## **Bericht inzake veiligheid in het veld**

Philips MR-systemen met MR-elastografie (MRE)  
Mogelijkheid tot onnauwkeurige (lagere) metingen van leverstijfheid

April 2026

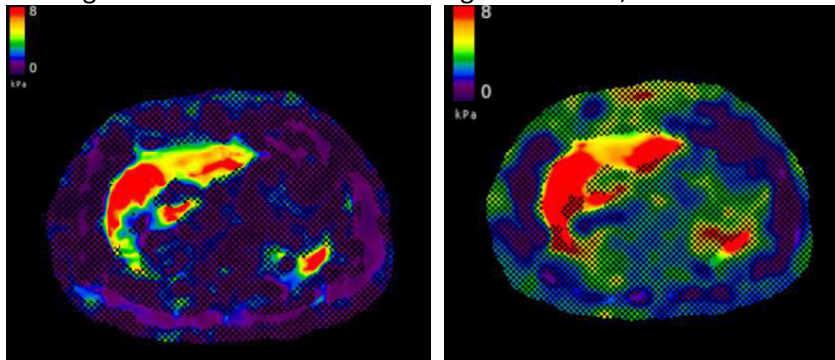
Philips is via de MRE-softwareontwikkelaar Resoundant op de hoogte geraakt van een probleem dat van invloed is op MRE-stijfheidsmetingen wanneer een specifiek bereik van beeldreconstructieparameters wordt gebruikt in combinatie met het algoritme van Resoundant. Met name zijn de instellingen van de reconstructievoxelgrootte in het standaard MRE-scanprotocol te klein, wat kan leiden tot onnauwkeurige metingen van leverstijfheid (lagere waarden). Zie afbeelding 1.

Afbeelding 1. Een voorbeeld van wat er kan gebeuren. Het linker elastogram is verkregen met 1,17mm reconstructievoxelgrootte van het standaard MRE-protocol en laat zien dat stijfheidsmetingen in de lever vooringenomen zijn naar lagere waarden. Het rechter elastogram is verkregen met een reconstructievoxelgrootte van 1,65 mm met behulp van dezelfde gegevens.

Afbeelding 3. Bijgewerkte MRE-protocolinstellingen in het tabblad Geometrie

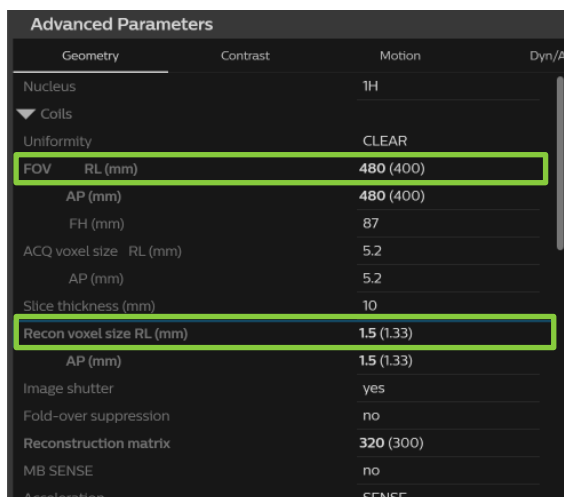
1. Voer een van de volgende handelingen uit:
  - Als u een bestaande MRE ExamCard hebt, voegt u deze toe aan de ScanList
  - Als u een nieuwe MRE ExamCard aanmaakt:
    - a. Selecteer **Nieuw protocolitem toevoegen** met een ExamCard in de ScanList.
    - b. Navigeer naar het vereiste MRE-protocol in de map **Philips\Abdomen\Liver\Specials** (zie afbeelding 2 hierboven)
    - c. Voeg het MRE-protocol toe aan de ScanList.
2. Dubbelklik op het MRE-protocol om deze te bewerken.
3. Breng de volgende wijzigingen aan op het tabblad Geometrie:
  - Wijzig de **FOV RL** in 480 mm
  - Wijzig de **Recon-voxelgrootte RL** in 1,5 mm
  - Accepteer de wijzigingen

- Klik met de rechtermuisknop op de naam van de ExamCard en selecteer ExamCard opslaan.
